## 2. 主概念の今後の研究開発の進むべき方向

当委員会は、現在の知見で実用施設として実現する可能性が最も高いと考えられる概念であり、今後研究開発を特に進めるべきものとして、ナトリウム冷却高速増殖炉（MOX 燃料）、先進湿式法再処理、簡素化ペレット法燃料製造の組み合わせを「主概念」として選択した（図 1-2-1 及び図 1-2-2 参照）。

### （1）開発目標、設計要求へのコメント

図1-2-5 増殖比の違いによる高速増殖炉導入特性の比較

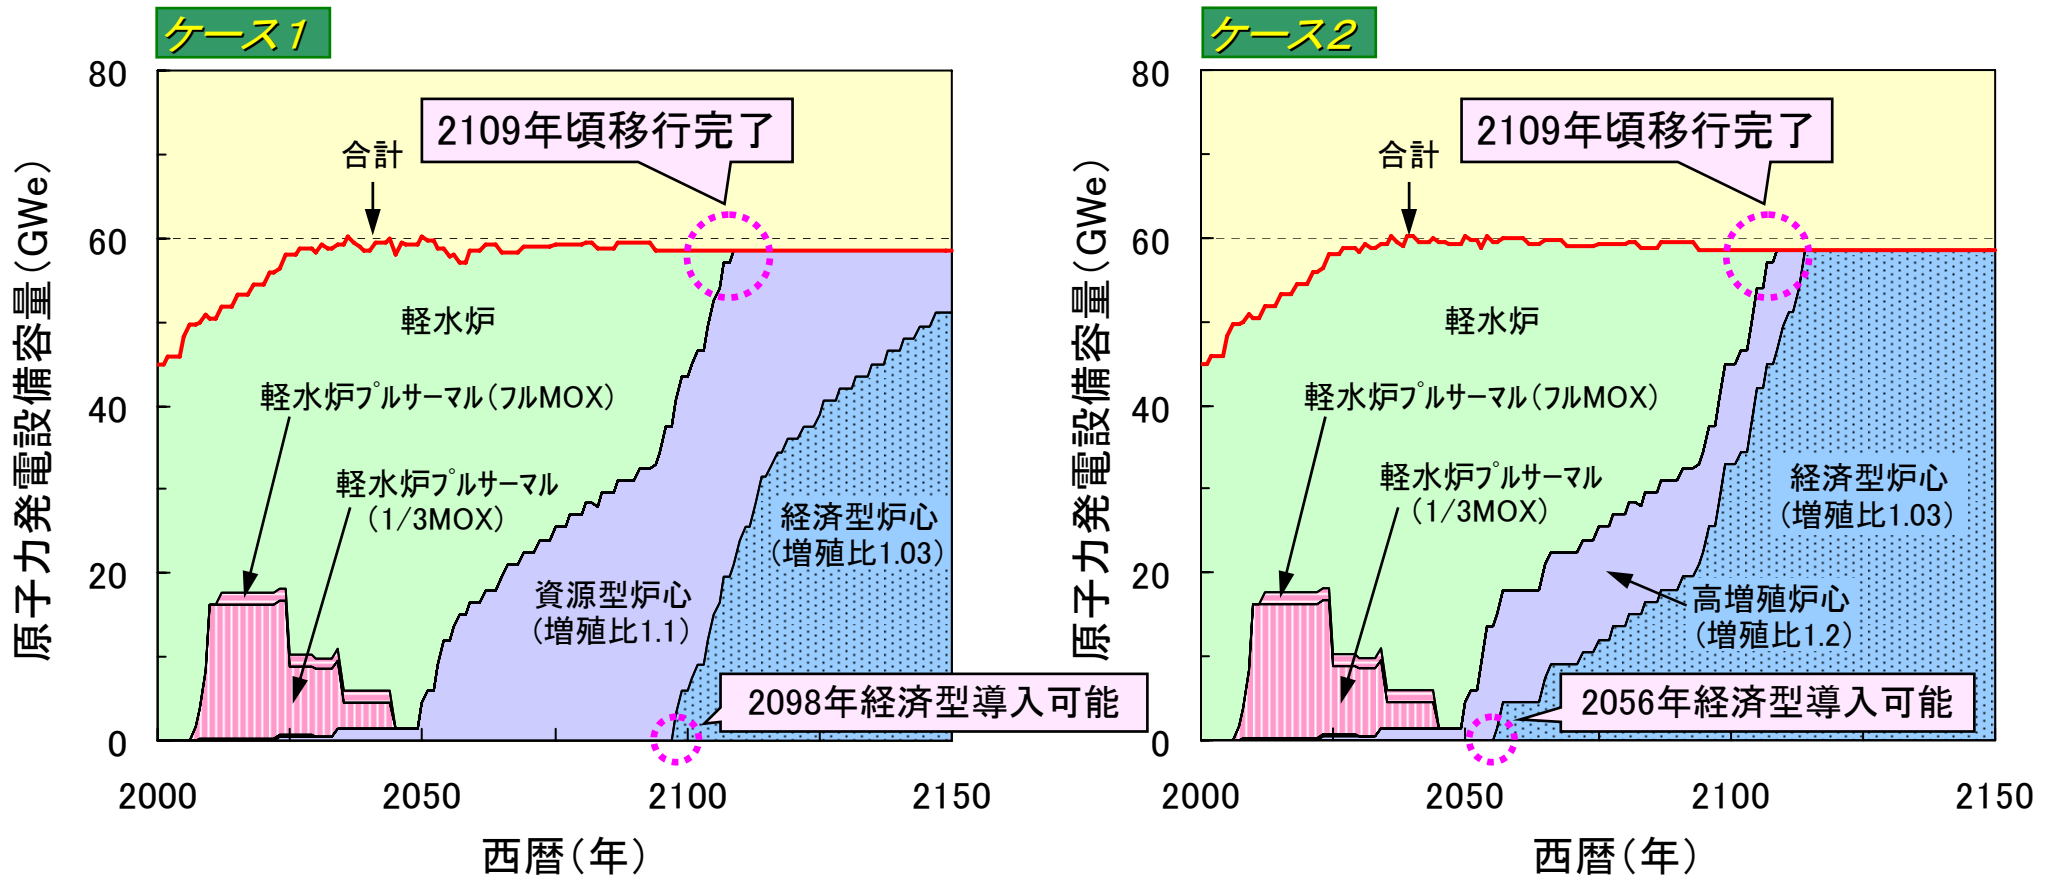
しかし、この増殖比1.10という設計要求は、プルトニウム需要量に対する供給量の裕度を十分考慮したものとはいえない可能性があると考え。例えば、何らかの要因でプルトニウムの生産が予定量に達しない場合燃料生産に必要なストックが不足するなど、燃料確保の不安定性が無視できないと考える。さらに、我が国の高速増殖炉サイクル技術を世界標準とするためには、各国それぞれのエネルギー需給状況によって高速増殖炉への設計要求が異なることから（例：中国やインドは、高速増殖炉を短期間に数多く導入するエネルギー計画を発表している。しかし、軽水炉の運転実績が少なく軽水炉使用済燃料が少ないため、そこからのプルトニウム供給を十分に期待できず、高速増殖炉に対し高い増殖比を要求するものと考えられる。）、高い増殖比に対応できるポテンシャルを設計上確保することへの配慮が重要と考える。

このため、「FS フェーズⅡ報告書」では、設計要求として増殖比 1.10 とすることを提案しているが、設計要求としては増殖比 1.20 程度とし、同時に燃焼度を向上する方策を検討し、燃料増殖に関する柔軟性を確保すべきである（図 1-2-5 及び図 1-2-6 参照）。

図1-2-7 高速増殖炉燃料中のマイナーアクチニド装荷率

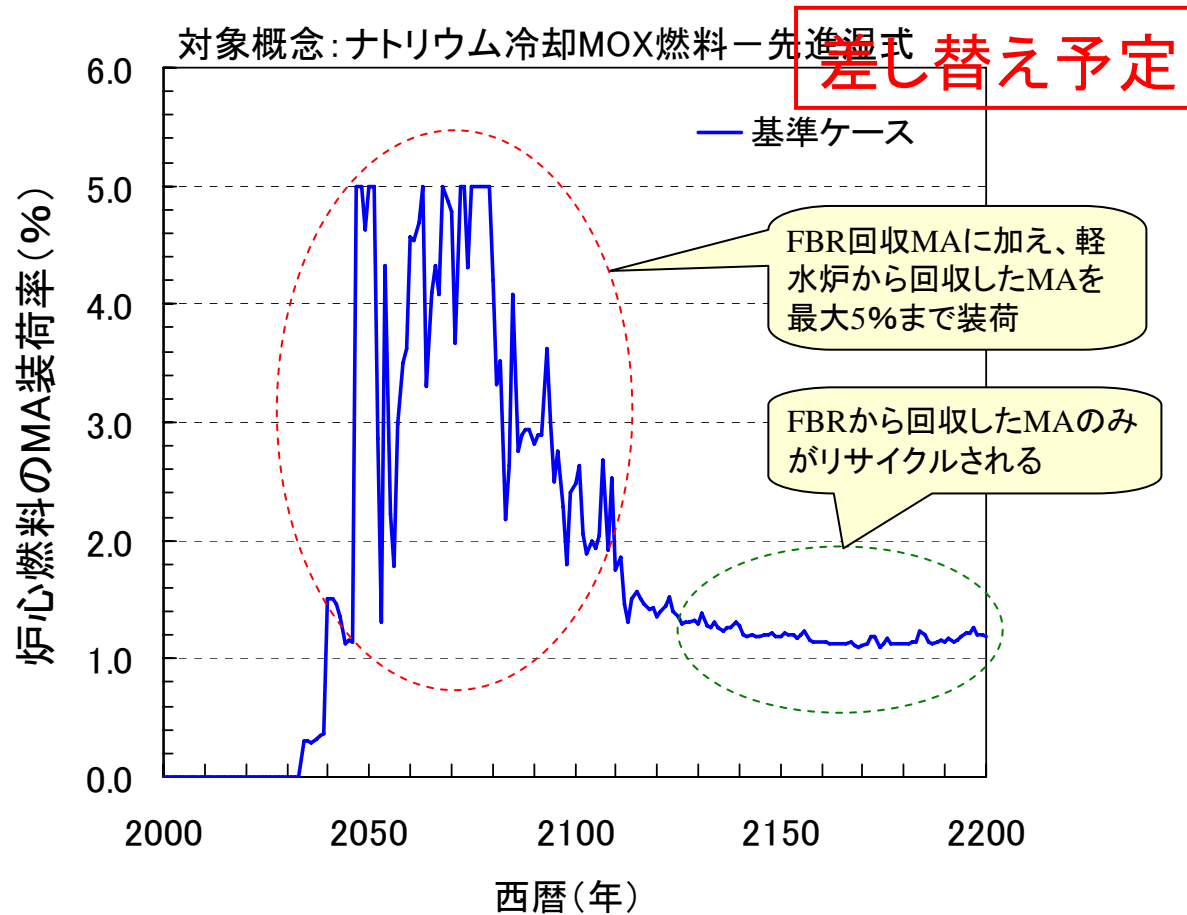
「FS フェーズⅡ報告書」においては、2050 年頃に商業ベースの高速増殖炉の導入が開始された以降の高速増殖炉サイクル導入期における、それまでに中間貯蔵された軽水炉燃料やプルサーマル燃料を含む軽水炉燃料の再処理から回収される MA の物質収支を考慮した場合、これを高速増殖炉で燃焼して減らすためには、高速増殖炉燃料に含有させる MA 量は最大 5%、平均 3～4%程度が必要であるとされている（図 1-2-7 参照）。

高速増殖炉燃料に要求される MA 含有率は時期によって異なるが、さまざまな時期を見据えて、高速増殖炉、再処理及び燃料製造施設の設計要求及び設計の前提を、MA 含有率約 1～5%程度としていることは妥当であると考えられる。

表1-2-3 セシウム-ストロンチウムの減衰処分に係る検討結果

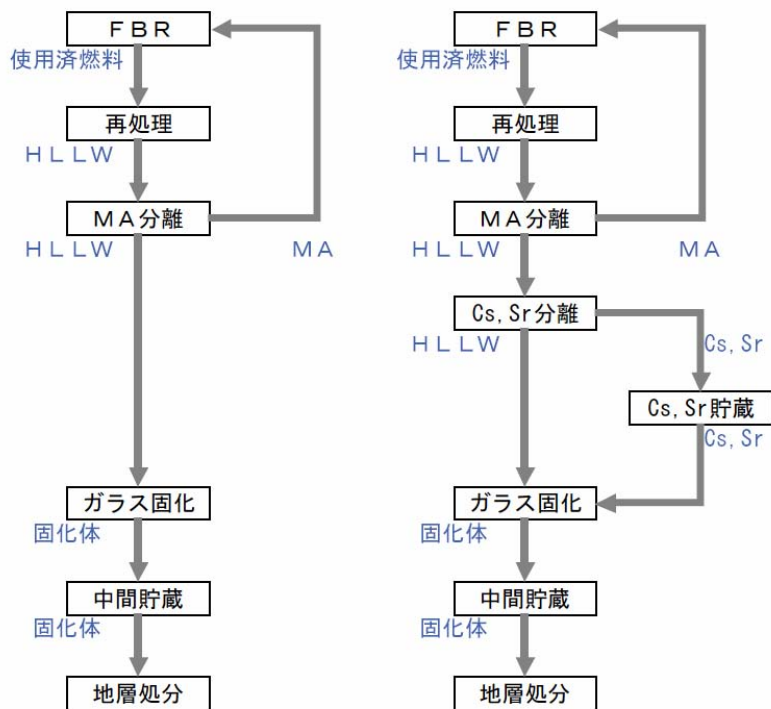
高レベル放射性廃棄物（ガラス固化体）を地層処分する際、ガラス固化体が周囲に過大な熱影響を与えないよう、一定の間隔を保って設置することが考えられている。また、ガラス固化体の製造の際に核分裂生成物（FP）を多く混入しようとするとう発熱量が制限因子になるとされている。このため、再処理工程において発熱性の核種を分離しガラス固化体に FP を含めないようにすれば、地層処分施設に必要なとされる面積を縮小できるとともに、ガラス固化体の発生量を減らす効果が期待できる。なお、分離した発熱性の核種については、一定の期間保管を行い発熱量を減衰させた後にガラス固化体に含めて処分することが考えられている。但し、分離した核種の一時貯蔵が新たなコスト増につながるという課題があると考えられる。（表1-2-3参照）

LLFP の分離については、効果が数百万年後といった超長期に期待されるものであること、現時点においては多くの困難な課題が残されており技術的実現性が低いことから、今後5年間の研究開発において設計要求に含めないとするは妥当であると考えられる。むしろ発熱性核種（セシウムやストロンチウム）等の地層処分に大きな影響を与える核種の分離に関する研究開発を進めることが適切であると考えられる。

図1-2-22 ヘリカルコイル単管型との信頼性比較

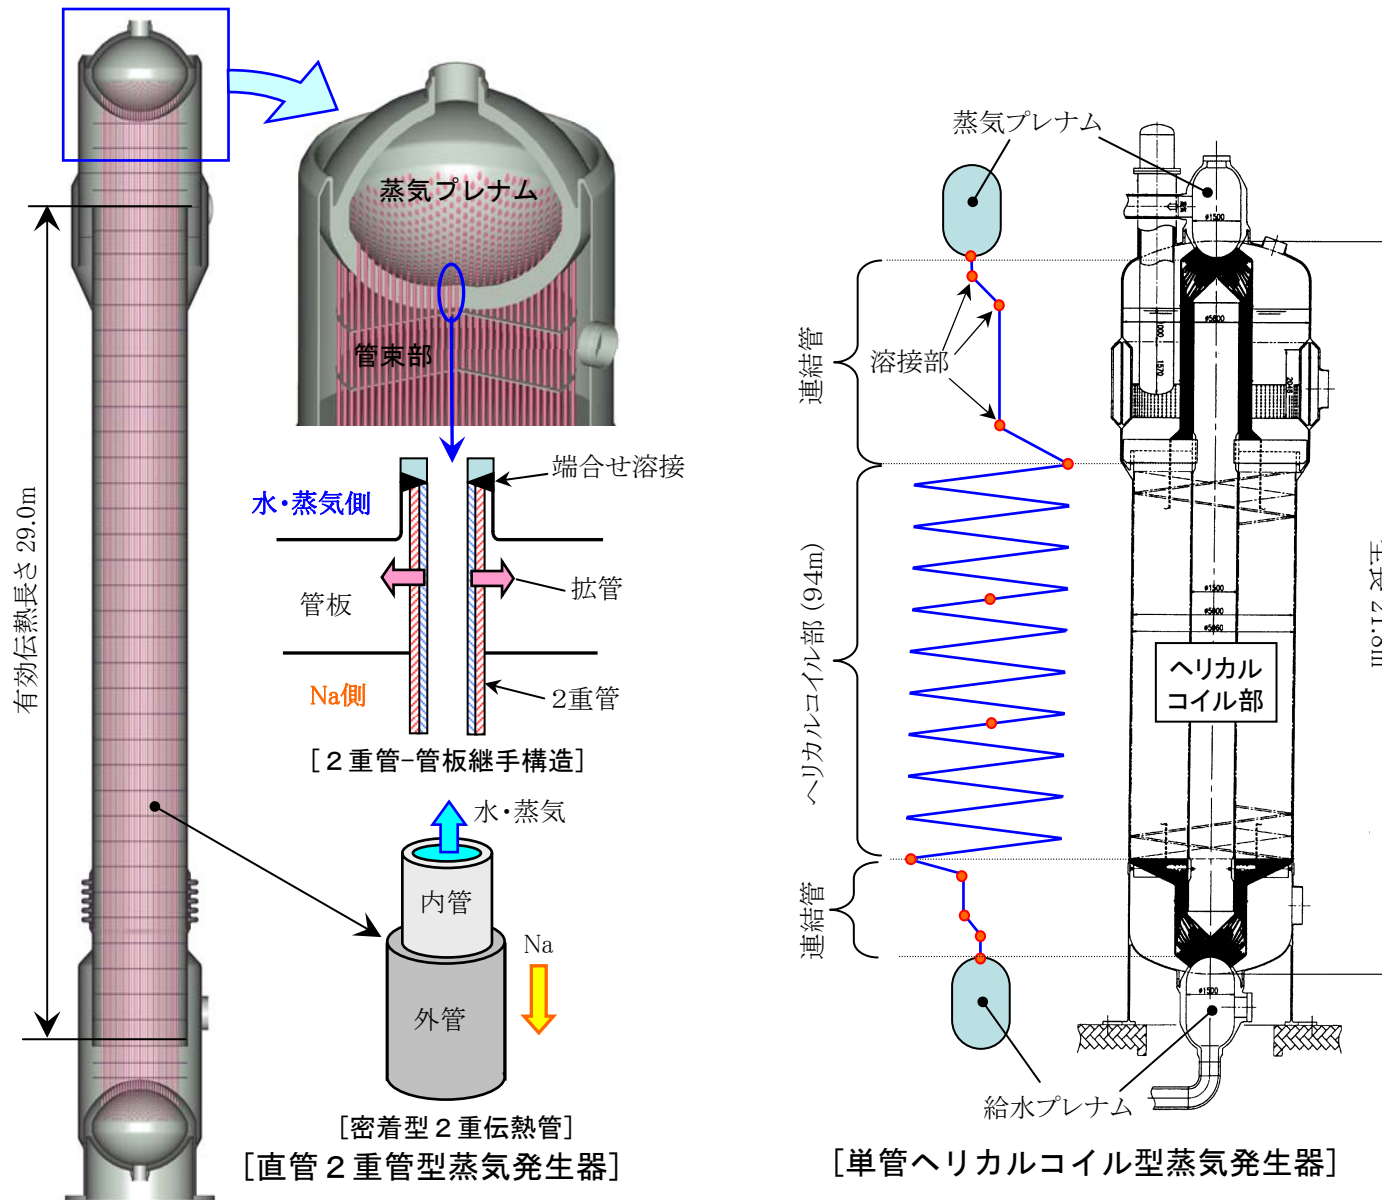
二重管伝熱管を単管伝熱管と比較した場合、熱伝達性能が若干劣ることから機器の大型化や製造コストの上昇につながるものの、安全性の観点からは、伝熱管に何らかの原因でき裂が生じた場合でも内外管の境界でき裂が停止する効果を期待できると考える。

原子力機構は、二重管伝熱管の健全性を担保する方策として、定期検査時に内外管全数検査を行うこととしている。これにより、二重管伝熱管を採用した場合、ナトリウム中への大規模な水リークを設計基準外事象とできるとしている。しかし、二重管は検査性能の面で単管に比べ課題が多く、水リークの検出性能、二重管の密着性の誤差も考慮して設計を行うことが必要であると考えられる。

従って、二重伝熱管を実用として採用可能であるかを判断するためには、安全性の裕度をどの程度確保することが合理的であるかなどを含めて、総合的な比較を行う必要があると考える。（図1-2-22、表1-2-6及び図1-2-23参照）。

図1-2-24 原子炉容器内のナトリウム自由液面からのカバーガス巻き込み

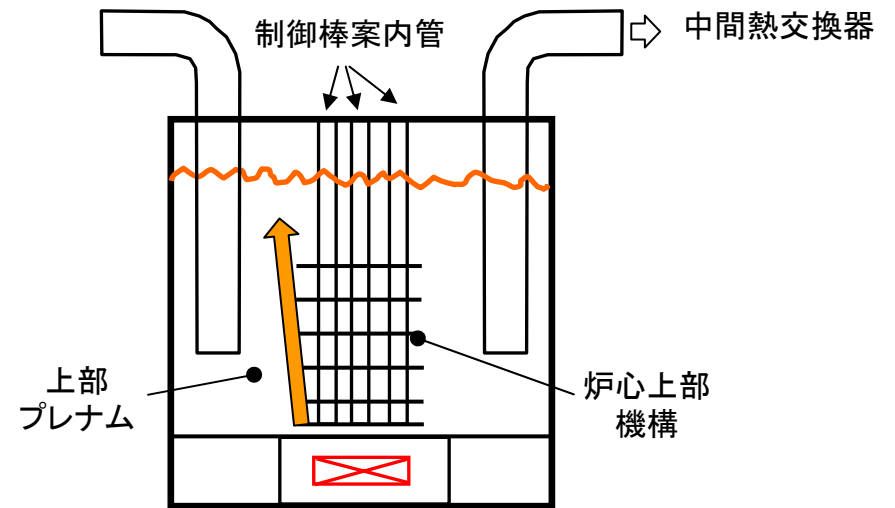
ら渦となってカバーガスを巻き込む（カバーガス巻き込み）可能性が高くなる傾向にあると考えられる（図1-2-24参照）。

ナトリウムの自由液面から巻き込んだガスが、炉心冷却材の主流に入り、炉心燃料内を通過するとなれば、正の反応度効果や燃料ピンの冷却を阻害する効果が懸念される。このため、原子炉容器内でガス巻き込みを防止するために、二重デッドプレートという整流効果を持つ構造物を上部プレナム部に設置し、ガス巻き込みを抑制する方策が提案されている（図1-2-25参照）。しかし、反応度の上昇は原子炉に重大な影響を与える可能性があることから、ガス巻き込みが工学的に十分抑制できるものであるかなど、安全性に関連して十分な検討が必要であると考えられる。

図1-2-27 高流速・大口徑配管内流動

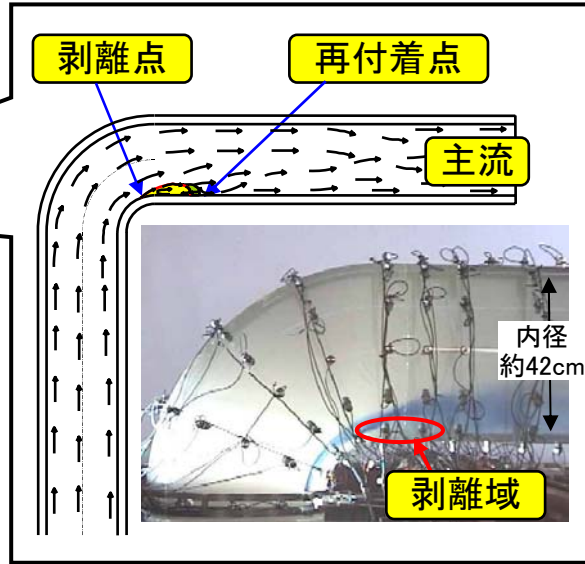
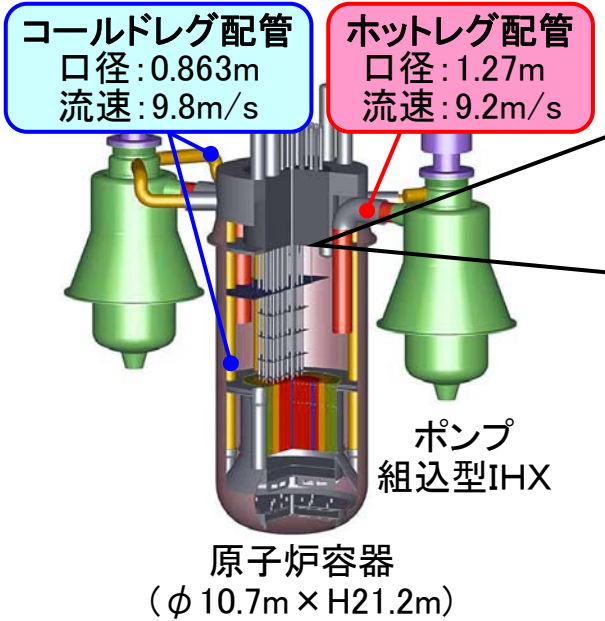
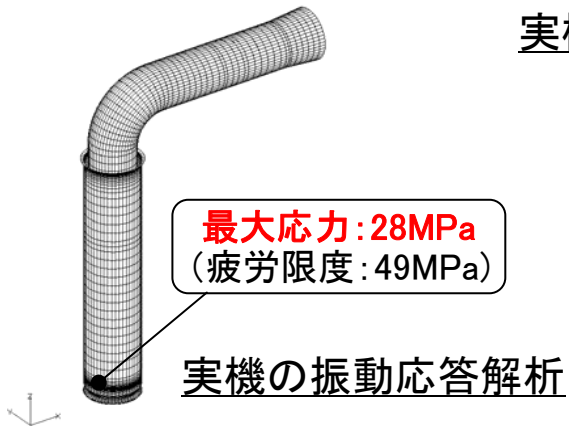
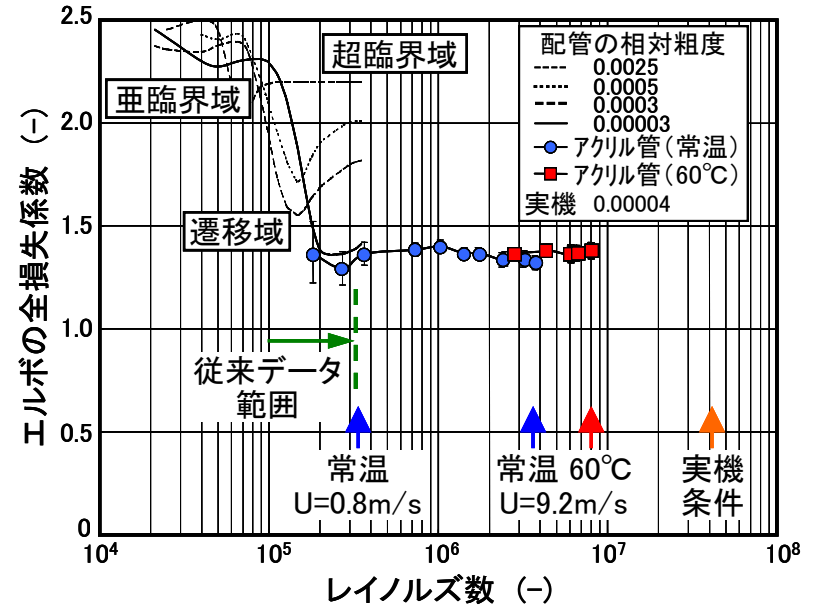
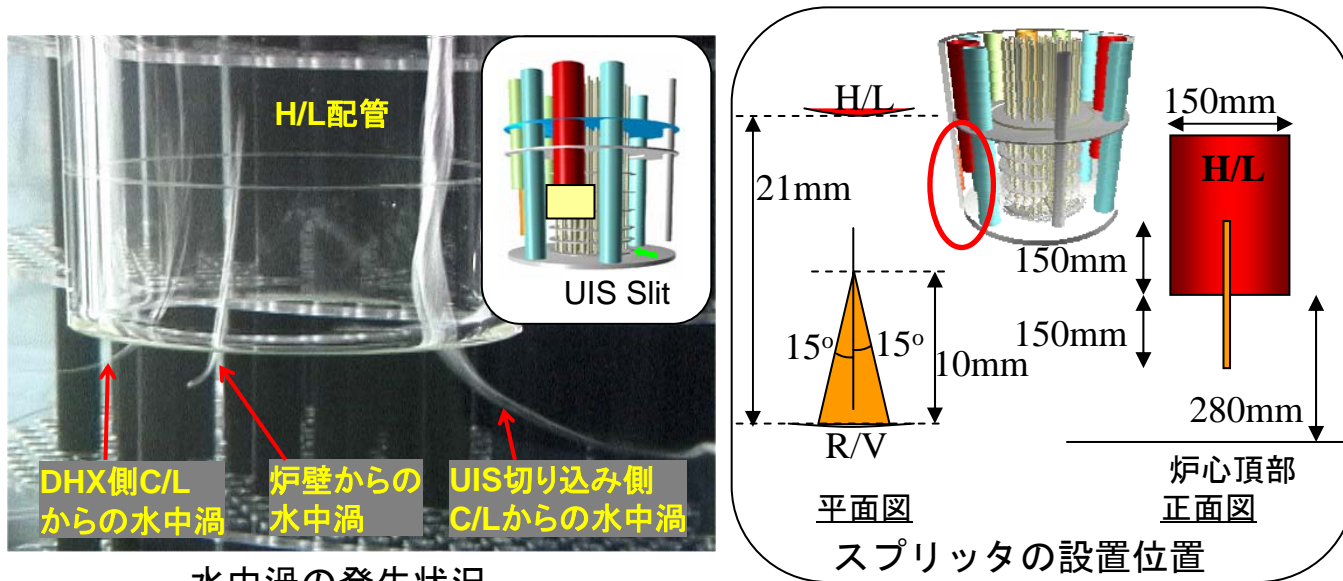
口径と冷却材流速を従来の設計と比べ大きなものとしている。このような大口徑で高流速となる配管では、流れの乱れとそれに伴う振動が課題となる。これに対応し、FS フェーズⅡでは既に、実機の 1/3 縮尺試験装置を用いて水流動試験を行い、エルボ部を含む配管内の流動と振動特性を確認している（図 1-2-27 参照）。

しかし、振動特性については実機に近い条件での確認、及びキャビテーション（発泡現象）やエロージョン（流れによる配管材料の減肉現象）など流動特性についての確認が必要であると考え（図 1-2-28 参照）。また、大口徑のわりに管厚が薄い配管であり、配管の製作性や配管支持のあり方についても検討を要すると考える。

図1-2-29 中間熱交換器伝熱管摩耗防止  
(1/4スケール振動伝達試験・解析による設計手法開発)

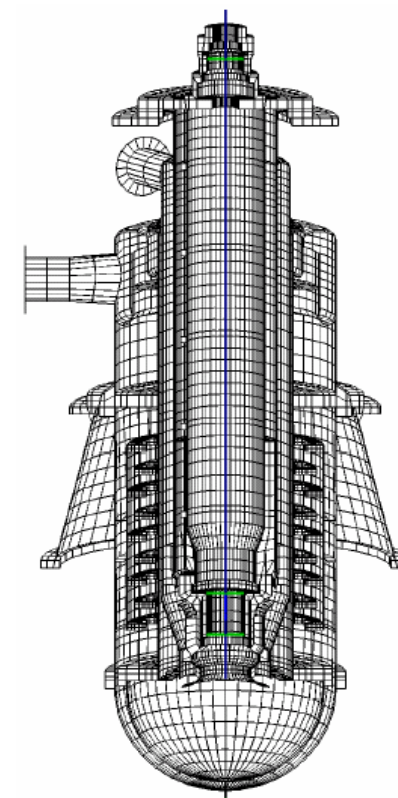
しかし、従来、高速回転機器である主循環ポンプについては振動を防止するために剛な構造設計がなされ、また、熱交換器については伝熱管部分に薄肉の材料を使用することから振動に弱いため振動の発生源から分離した設計としている。主循環ポンプ組み込み型中間熱交換器の設計においては、この相矛盾する設計の要求を一体の機器に持ち込むという点でこれまでにないものである。このため、両機器の合体に伴い要求される構造健全性判断条件、運転時の制限条件、等の新たな設計制限条件を把握したうえで、十分な試験や解析評価を行うことが必要であると考ええる。

図1-2-30 主循環ポンプ組み込み型中間熱交換器の検査性について

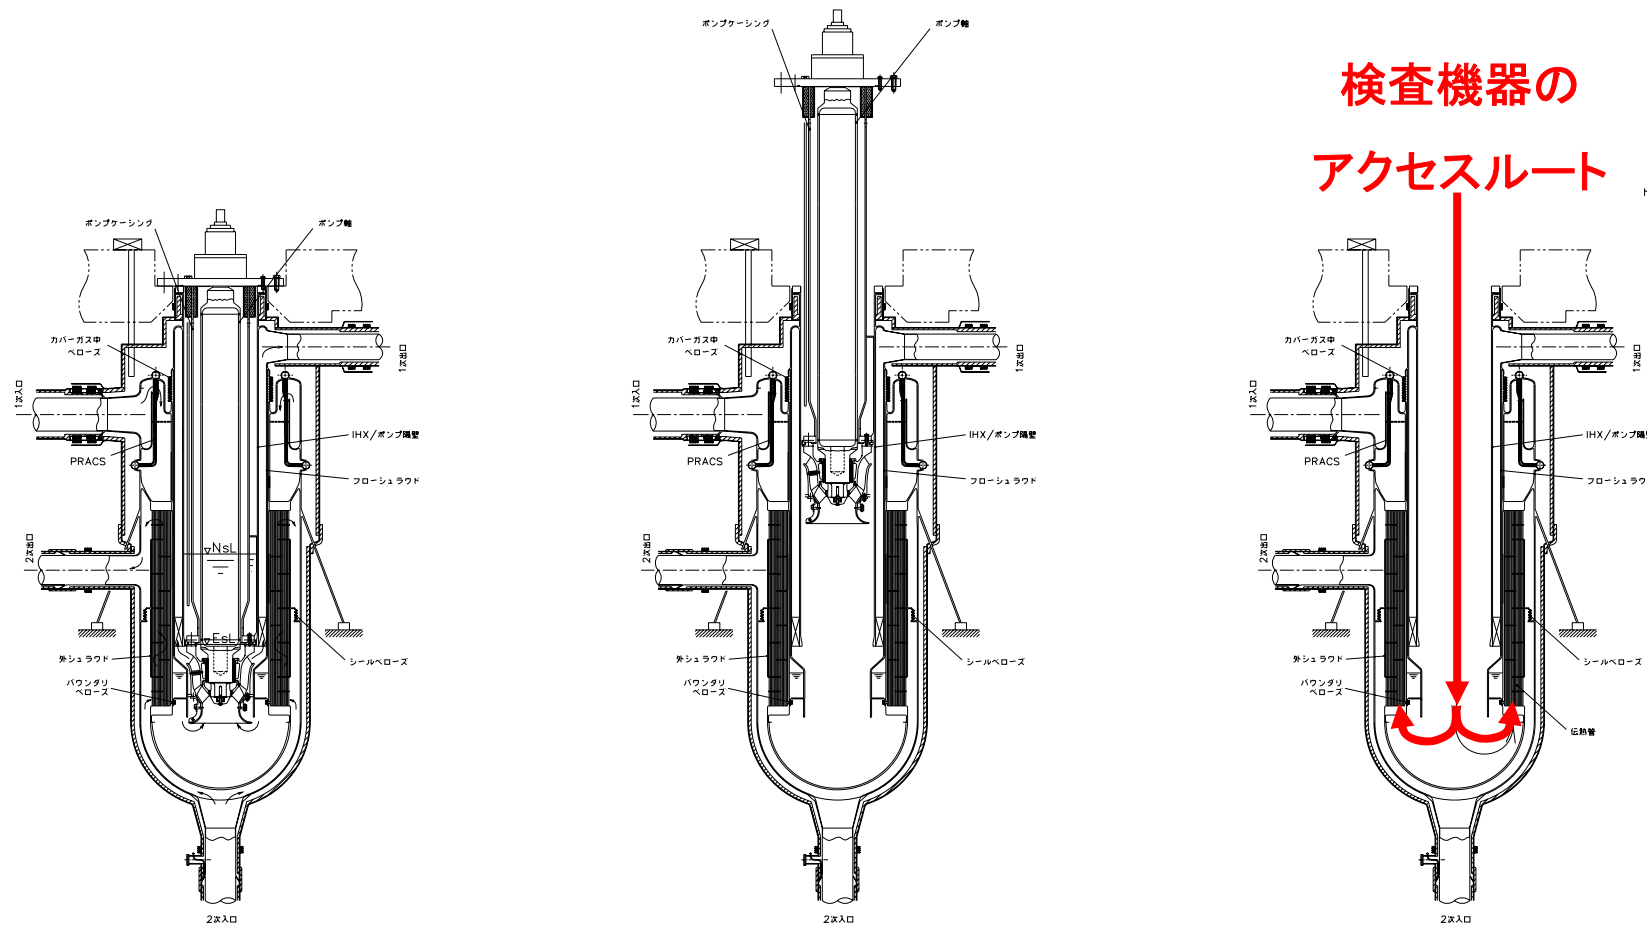
機器を実用化する際には、検査性も重要な要素である（図1-2-30参照）。特に、主循環ポンプ組み込み型中間熱交換器はこれまでにない革新的な技術であり、また、原子炉の一次系を構成する重要な機器であることから、検査性に関しても十分な配慮をした開発を行うことが必要であると考ええる。

## 図1-2-31 連続晶析装置の研究開発

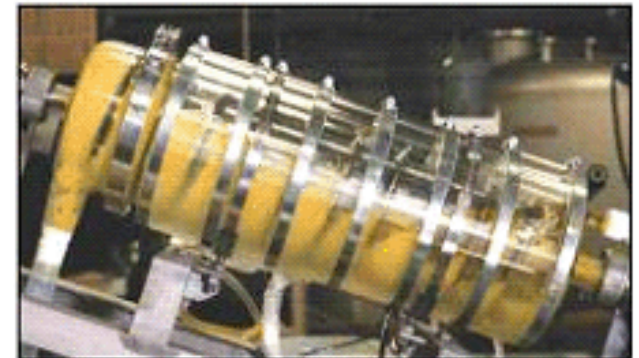
これまでに、小規模ではあるがホット試験を行い、プルトニウムの挙動、FPの挙動の確認が行われている。しかし、革新的な技術であり、今後、さらに溶液から固体を析出する非均質プロセスとしてTRU、FP挙動に係わる基礎的なデータの充実、ウラン回収率の安定性、制御性などに関する検討が必要であると考え（図1-2-31参照）。

晶析法は固相と液相が共存するプロセスであるが、固相と液相が共存する場合には機器の規模が大きくなるとプロセス内で不均一性の問題が顕在化する可能性が高い。このため、大型機器を用いて基礎的なデータの拡充を図るなど、機器の大型化に配慮した研究開発が必要であると考え。また、①ヨウ化パラジウム、モリブデン酸ジルコニウムなど溶液条件の変化により固相を生成する化学種が与える影響、②ウラン濃度の上昇に伴う配管閉塞の懸念、などを考慮した機器開発が必要であり、その有効性を確認するためには、実際の使用済燃料を用いた工学規模での試験が必要であると考え。
